**Avis délibéré de la mission régionale d'autorité  
environnementale sur la création d'une unité touristique  
nouvelle (UTN) structurante "Secteur Côte 2000" sur la  
commune de Villard-de-Lans (38)**

**Avis n° 2023-ARA-AUPP-1251**

**Avis délibéré le 3 mai 2023**

Figure 7: Localisation initiale de l'UTNs (source : dossier)

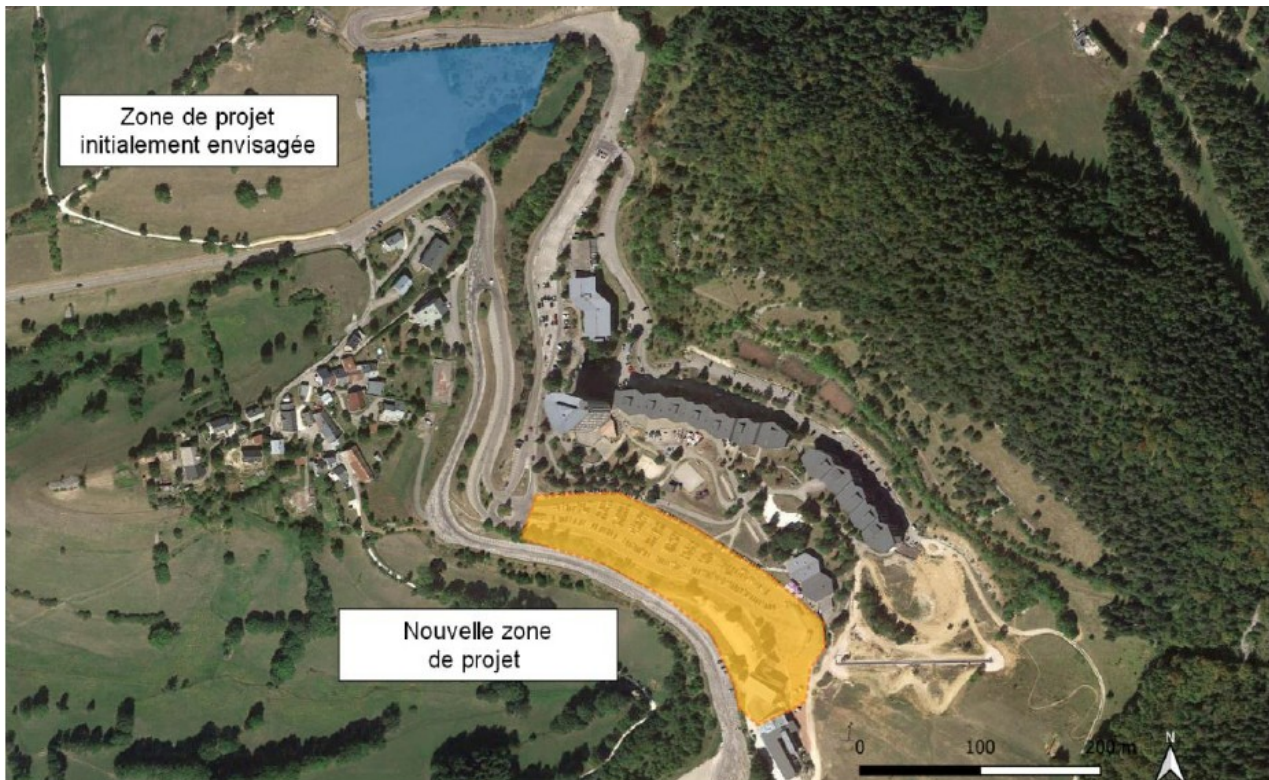
Le dossier présente l'emplacement initialement prévu pour l'implantation de l'UTN (voir carte ci-dessous). Cette solution avait été retenue en raison de sa proximité avec l'ascenseur valléen initialement prévu au PLUi. Ce projet d'ascenseur a été abandonné. La nouvelle localisation du projet évite une artificialisation de 9 000 m<sup>2</sup> de surface agricole.

La présentation des solutions alternatives dans le dossier se limite à cette seule alternative; son abandon apparaît surtout lié à des motifs d'opportunité. Celle-ci limite néanmoins l'artificialisation de nouveaux milieux. Aucun argumentaire lié à des enjeux environnementaux ou à l'importance des incidences environnementales n'est présenté dans le dossier.
